RICHIAMO: Marcatura errata connettore “TANGO”

RECALL: “TANGO” connector incorrect marking

Monte Marenzo, Aug,26th 2020

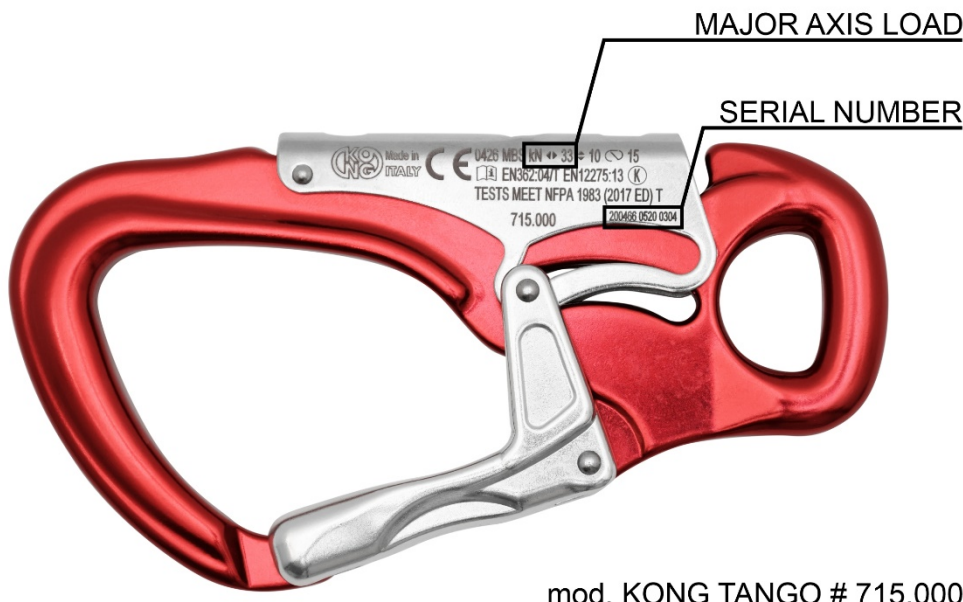
A seguito di un controllo qualità, abbiamo riscontrato l'errata marcatura della resistenza lungo l'asse maggiore con leva chiusa di due lotti del connettore modello “TANGO”.

Il connettore riporta il valore errato di 50 kN, anziché quello corretto di 33 kN.

L'impropria marcatura può indurre l'utilizzatore ad applicare carichi fino a 50 kN provocando la rottura del connettore, che è collaudato solamente per l'utilizzo previsto cioè con carichi fino a 33 kN.

A seguito un esempio di marcatura corretta, ed uno di marcatura errata:

Verificare che il valore indicato del carico lungo l'asse maggiore con leva chiusa sia 33 kN.

Al fine di evitare ogni possibile uso scorretto (cioè sovraccarichi), i connettori con la marcatura errata (50kN) devono essere posti fuori servizio, e ne deve essere richiesta la sostituzione.

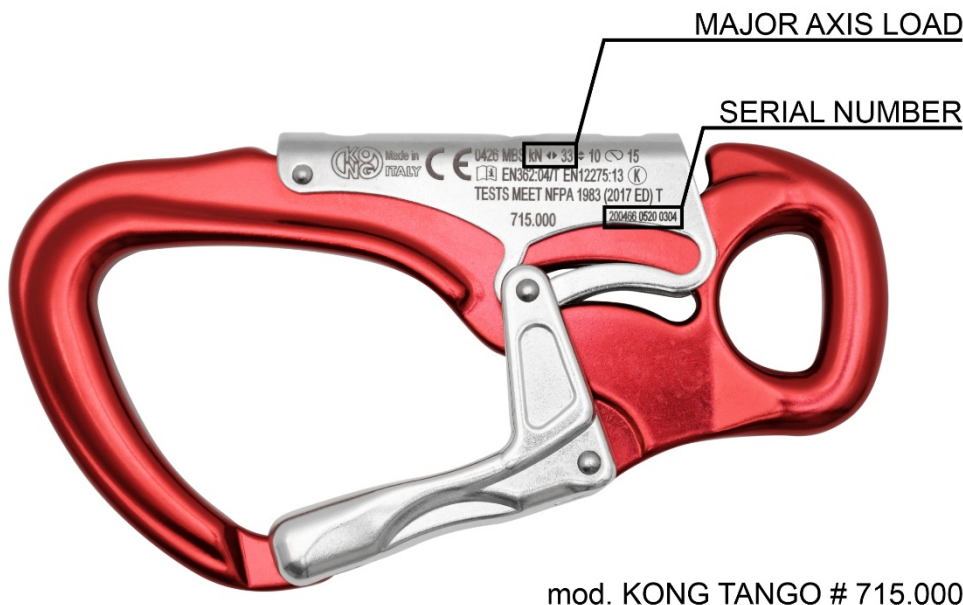
During our quality control procedures, we identified incorrect markings of the strength rating along the major axis with the gate closed on two batches of the connector model “TANGO”.

The connector shows an incorrect value of 50kN instead of the correct strength rating of 33kN.

Improper marking may lead users to apply a load up to 50kN causing possible breakage of the connector, that is tested to a maximum load of 33kN.

Below the examples of correct marking, and wrong marking.

Verify that the strength marking along the major axis with the gate closed is 33kN.

In order to avoid any possible misuse (i.e. overloads), the connectors with the wrong marking (50kN) shall be taken out of service, and replaced.

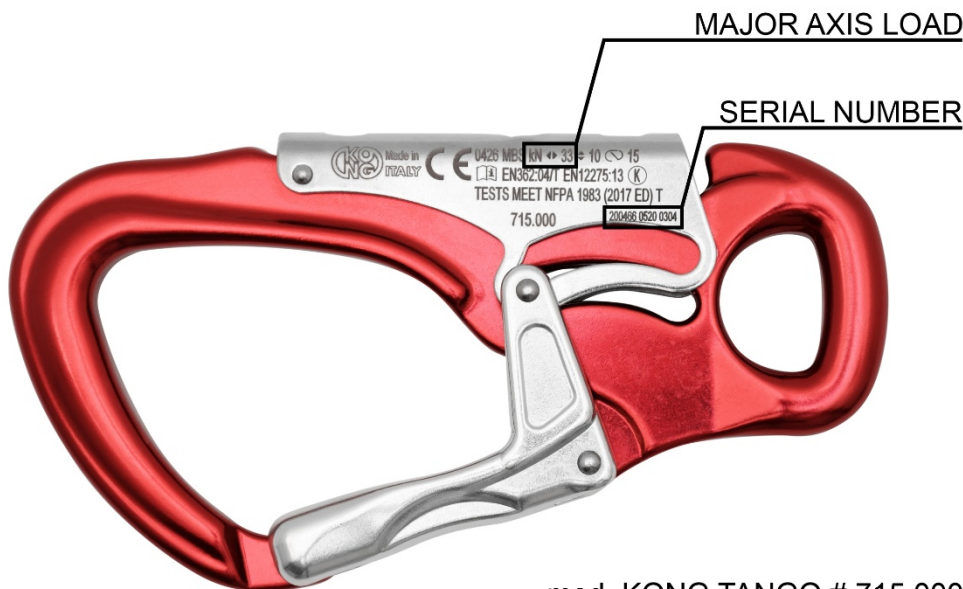
Während unserer Qualitätskontrolle haben wir festgestellt, dass bei zwei Losen des Karabiners "TANGO" die Bruchkraft der Hauptachse bei geschlossenem Verschluss falsch markiert wurde.

Es wurde ein Wert von 50kN, anstelle der korrekten Bruchkraft von 33kN markiert.

Falsche Markierungen können dazu führen, dass Benutzer den Karabiner mit bis zu 50kN belasten, was zum Bruch des Karabiners führen kann.

Nachfolgend ein Beispiel für richtige und falsche Markierung.

Überprüfen Sie die Markierung der Bruchkraft der Hauptachse bei geschlossenem Verschluss. Diese muss mit 33kN markiert sein.

Um jeglichen Missbrauch (d.h. Überlastungen) zu vermeiden, sind die Karabiner mit der falschen Kennzeichnung (50kN) außer Betrieb zu nehmen, und zu ersetzen.

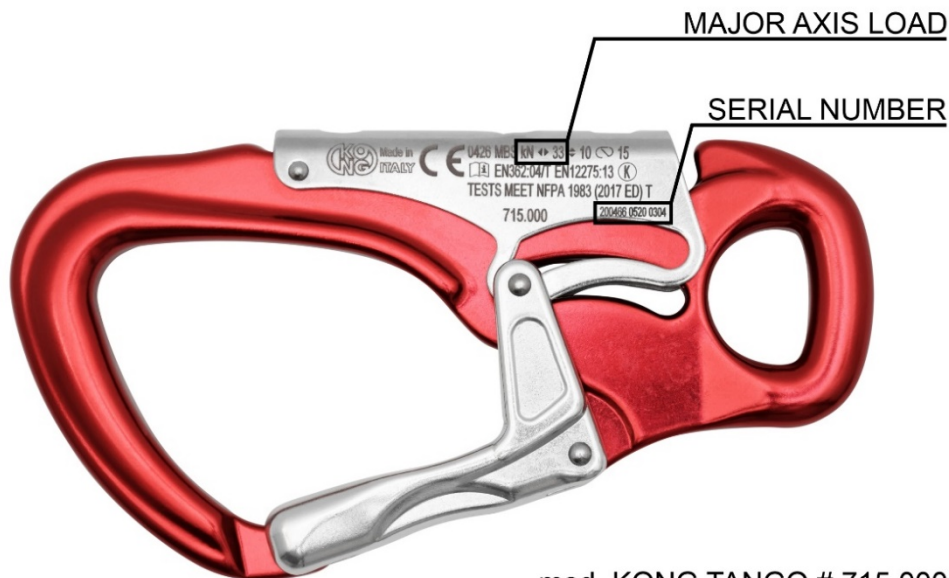
Durant nos procédures de contrôle qualité nous avons identifié un marquage erroné de la charge de rupture de l'axe majeur avec linguet fermé sur deux lots de production du connecteur modèle "TANGO".

Le connecteur présente une valeur erronée de 50kN au lieu de la résistance correcte de 33kN.

Un marquage inadéquat peut amener les utilisateurs à appliquer une charge jusque 50kN qui pourrait entraîner une rupture du connecteur testé pour une charge maximum de 33kN.

Ci-dessous un exemple d'un marquage correct et un erroné.

Vérifier que le marquage de la charge de rupture de l'axe majeur linguet fermé est bien de 33kN.

Afin d'éviter tout mauvais usage (c.-à-d. une surcharge), les connecteurs avec le marquage erroné de 50kN doivent être retirés du marché, rebutés, et remplacés.

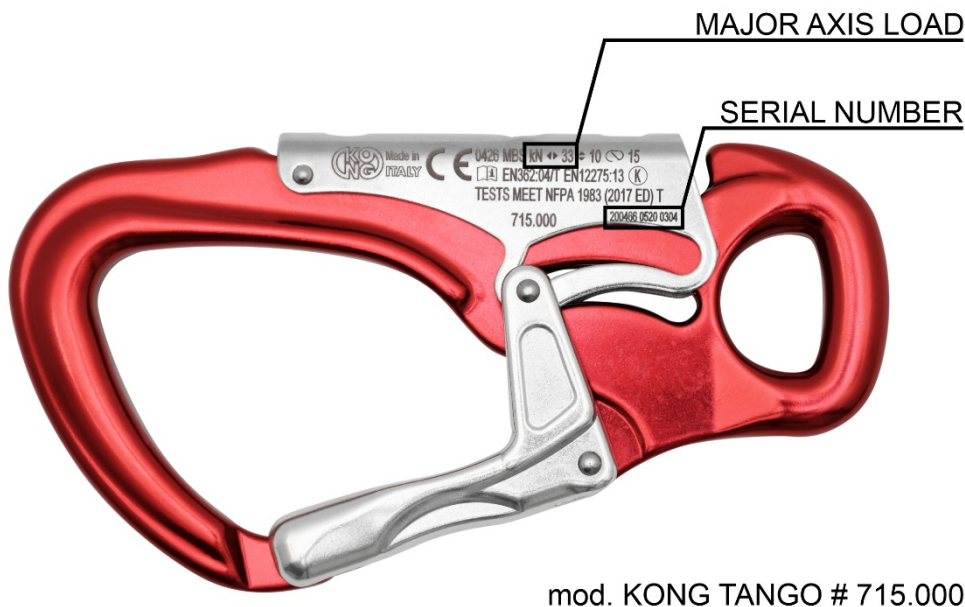
Tras un control de calidad, encontramos el marcaje incorrecto de la resistencia a lo largo del eje mayor con palanca cerrada de dos lotes del conector modelo "TANGO".

El conector informa el valor incorrecto de 50 kN, en lugar de los 33 kN correctos.

Un marcaje inadecuado puede provocar que el usuario aplique cargas de hasta 50 kN, provocando la rotura del conector, el cual se prueba sólo para el uso previsto, es decir, con cargas de hasta 33 kN.

A continuación, se muestra un ejemplo de marcado correcto, y uno de marcado incorrecto:

Compruebe que el valor indicado de la carga a lo largo del eje mayor con la palanca cerrada sea 33 kN.

Para evitar cualquier posible uso incorrecto (es decir, sobrecargas), los conectores con la marca incorrecta (50kN) deben ser puestos fuera de servicio, y solicitar su reemplazo.
